**ELŐTERJESZTÉS**  
**Göd Város Önkormányzatának**  
**Városfejlesztési és Környezetvédelmi Bizottsága,**  
**Pénzügyi, Ellenőrző, Közbeszerzési és Jogi Bizottsága és**  
**Képviselő-testülete**  
**2021. decemberi ülésére**

**Tárgy: Javaslat forgalomszabályozásokra**

Vélemény Kisfaludy utca egyenirányítás-INFRA SITE anyaga kapcsán. M.J.

### Göd, Kisfaludy utca egyirányúsítása

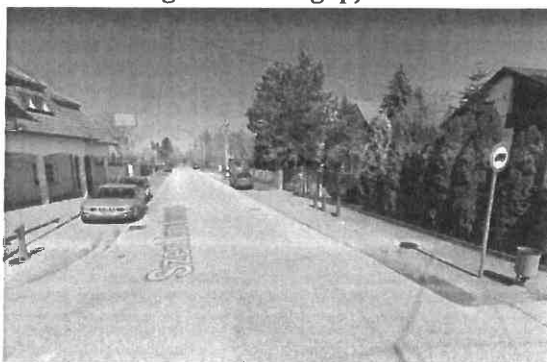
A probléma gyökere az a kialakult szokás, hogy a Duna utca – Pesti útkereszteződésben való esetenként időigényes áthaladást megkerülve, a személy és teher járművek is a Duna utcáról a Szent Imre Herceg utcára, majd onnan balra kanyarodnak a Kisfaludy utcába majd onnan jobbra a Pesti útra.

Kielégítő megoldást csak a tervezett és engedélyezett körforgalom megépítése jelentene. Ehhez a testületi szándék kifejezésére és támogatottság esetén hatékony érdekképviseletre lenne szükség a források megszerzésének tekintetében.

Az INFRA SITE anyag nem említi a helyi buszjárat behajtását a Pesti út felől a Kisfaludy utcába, mely csak ebből az irányból oldható meg.

- 1- javaslat. Egyszerűen megoldható, működőképes, kevesebb ingatlannak okozott terhelést, mint a mostani módosított állapot. Én ezt javaslom.
- 2- javaslat. Az egyes javaslattal együtt alkalmazható, csökkentené a terület terhelését, azonban mivel a forgalom többségében személygépkocsikból áll, ez a javaslat nem eredményezne önmagában jelentős javulást.

- 3- javaslat. A Pesti út felé egyirányúsítva a Kisfaludy utcát, a buszjáratra kivételt kell tenni. A rövid szakaszok miatt mindkét utcában meg fogják szegni a szabályozást, ez fokozottan balesetveszélyes helyzeteket teremthet. Mivel a Kisfaludyban gyakorlatilag a teljes forgalom a Szent Imre felől érkezik, és mivel a Pest felől jövők a legkritikább esetben fordulnak be jobbra, ennek a jobbra fordulásnak áttérelése az Erzsébet utcára csak minimális forgalom elosztást eredményezne még akkor is, ha betartanák a járművek a forgalomszabályzást. Az Erzsébetnek meg van a maga kétirányú forgalma, ennek mértéke a mostani szabályzást megelőzően elfogadott és arányos volt.

**Javasolt sebességcsökkentő küszöbök (Kerek Erdő u. 43. és 54.)**

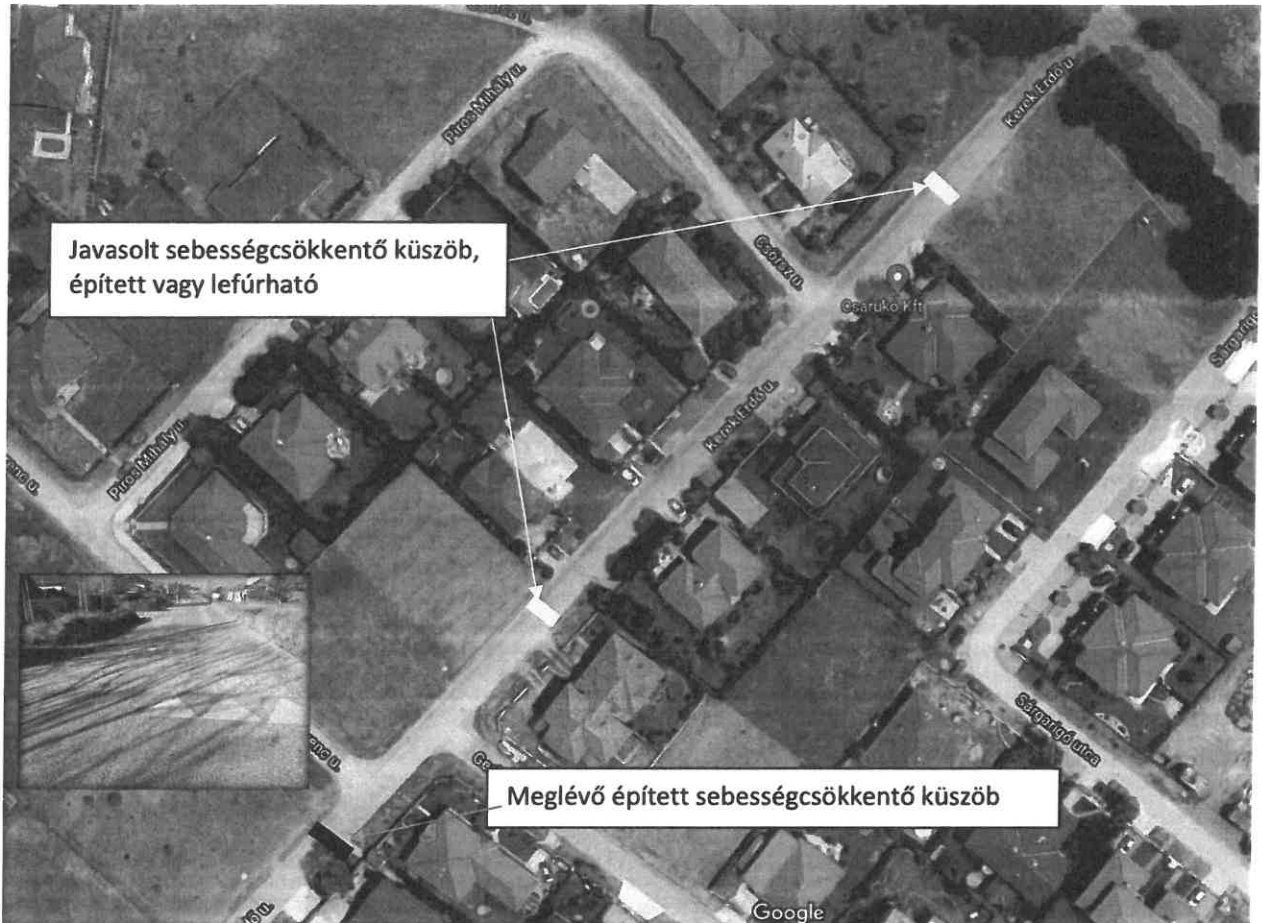
**Göd, Kerek Erdő utca sebességcsökkentő küszöbök kihelyezése**
